Objet : Avis de consultation publique/ISDI Puiseux en France/ Cosson

Objet : contestation du projet d'extension N°IC-21-050 du 28 mai 2021 au regard notamment de : risque écologique, environnemental et d'ordre sanitaire non couverts et aggravés et de données erronées.

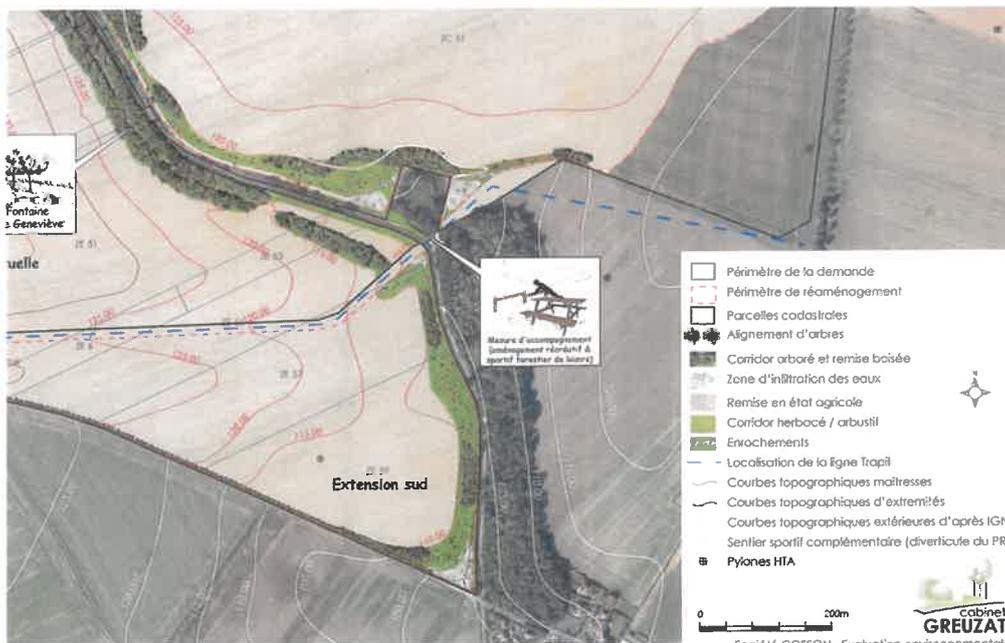
Le nouveau projet se libère des recommandations en présentant les mêmes caractéristiques que le premier ; il expose aux mêmes dangers en termes de proximité vis à vis du lotissement.

Il y ajoute de surcroît une extension Est **qui constitue une aggravation des risques de nuisances** avec ses conséquences.

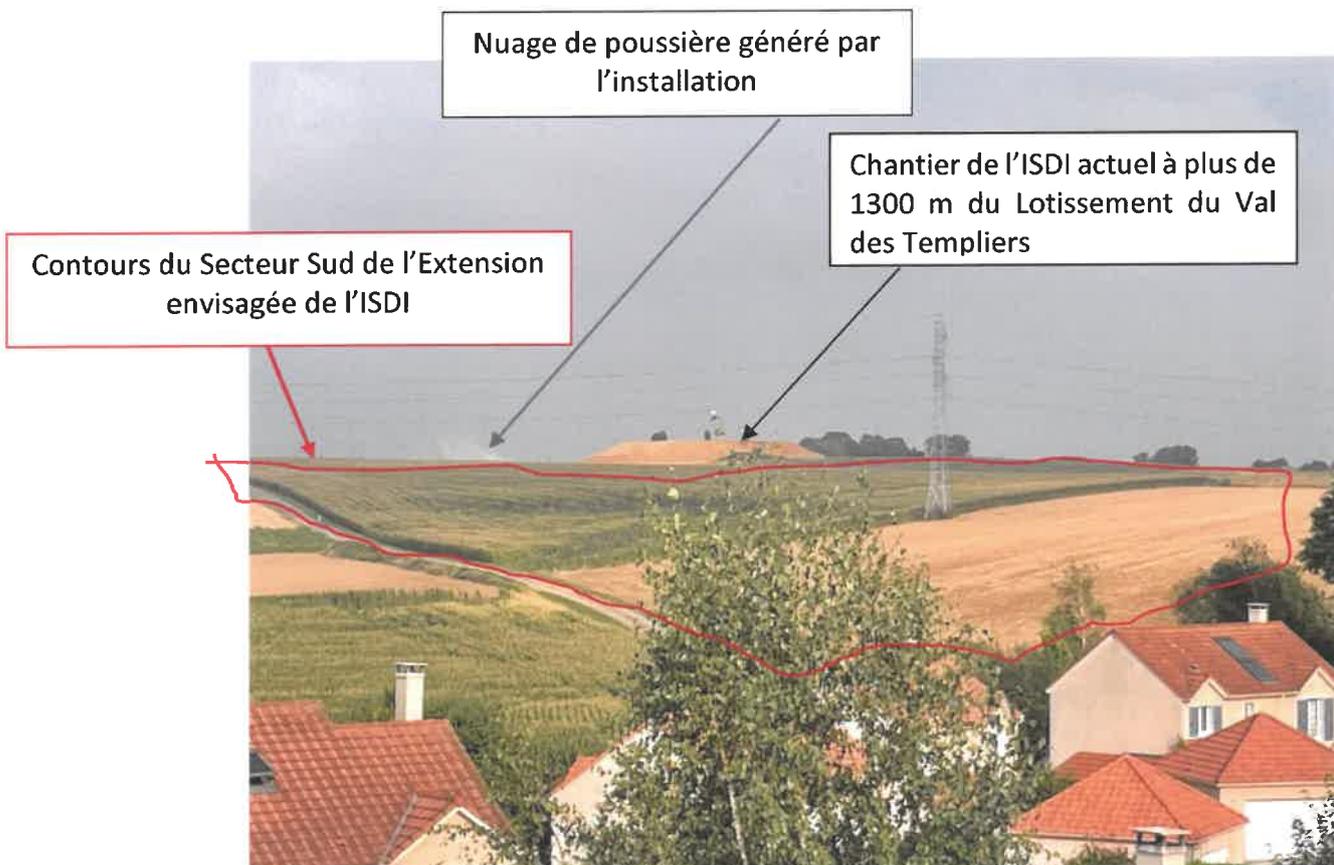
En effet si le merlon limite l'impact sonore pour le voisinage proche (celui-ci se trouvant en fond de vallée - courbe de niveau topographique 100 NGF (pages 94 et 95 du dossier de demande d'enregistrement au titre des ICPE), les premières maisons du lotissement situées allée des Templiers se situent sur la courbe de niveau 105 NGF et le reste du lotissement au niveau 110 NGF, soit respectivement **2 mètres et 7 mètres plus haut que la hauteur maximale du merlon.**

- A noter que le gradient de température entre l'isoligne 100 NGF et les isolignes 105 NGF et 110 NGF est négligeable (6°C /km pour de l'air saturé en vapeur d'eau et jusqu'à 10°C /km pour de l'air sec, soit un centième de degré par mètre) et ne justifie pas la conclusion page 35 de l'étude acoustique qui laisse entendre que les sons se propageraient moins bien vers le haut dans le cadre envisagé et donc vers le lotissement du Val des Templiers.

- **Il est en outre à craindre que le merlon redirige l'énergie acoustique vers le haut et donc vers l'ensemble des maisons du Val des Templiers.**

Figure 5 : Extrait du plan de zonage du PLU.

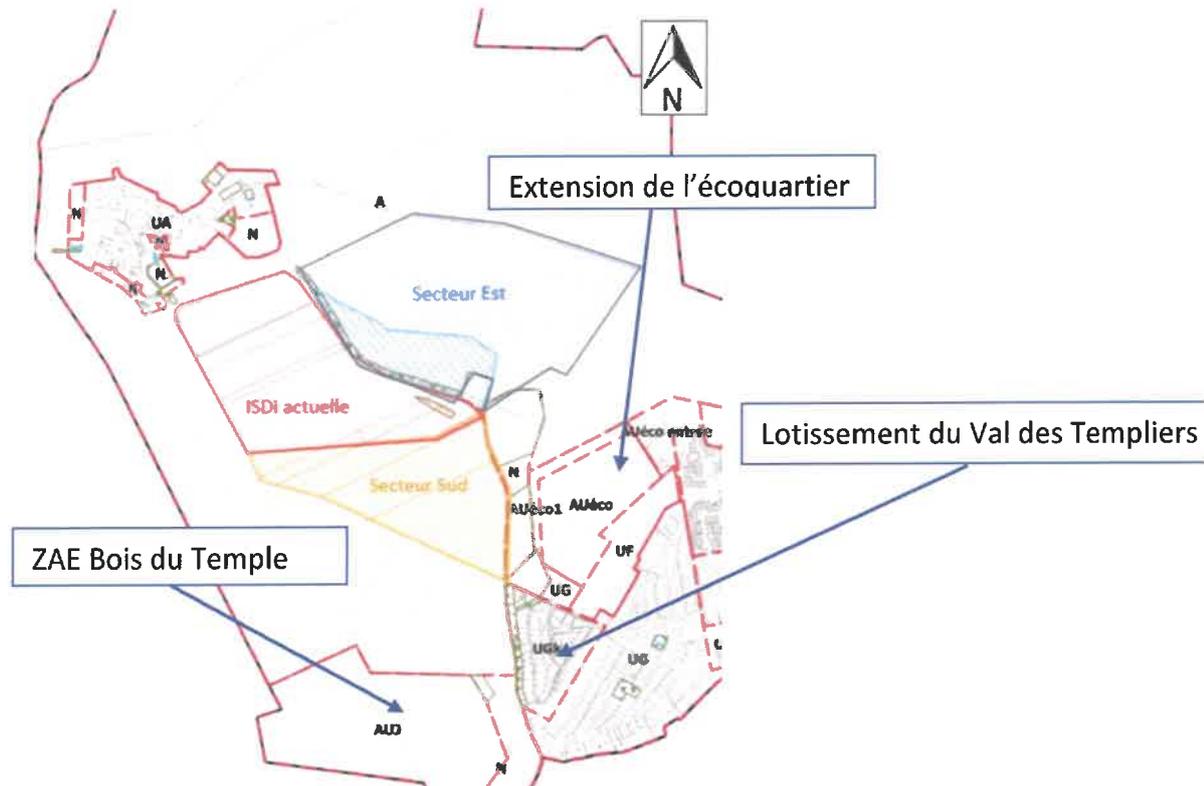
- Pour clore cette question, les nuisances générées par ce chantier seraient concomitantes à celles résultant de l'aménagement de la ZAE Bois du Temple (zone AUJ figure 5 ci-dessous- Val des Templiers en UGk) située à peine à 600 m au sud de l'extension sud de l'ISDI envisagée ainsi qu'à celles (générées) produites par les travaux d'extension de l'écoquartier (zones AUéco et AUéco1 figure 5 ci-dessous) .
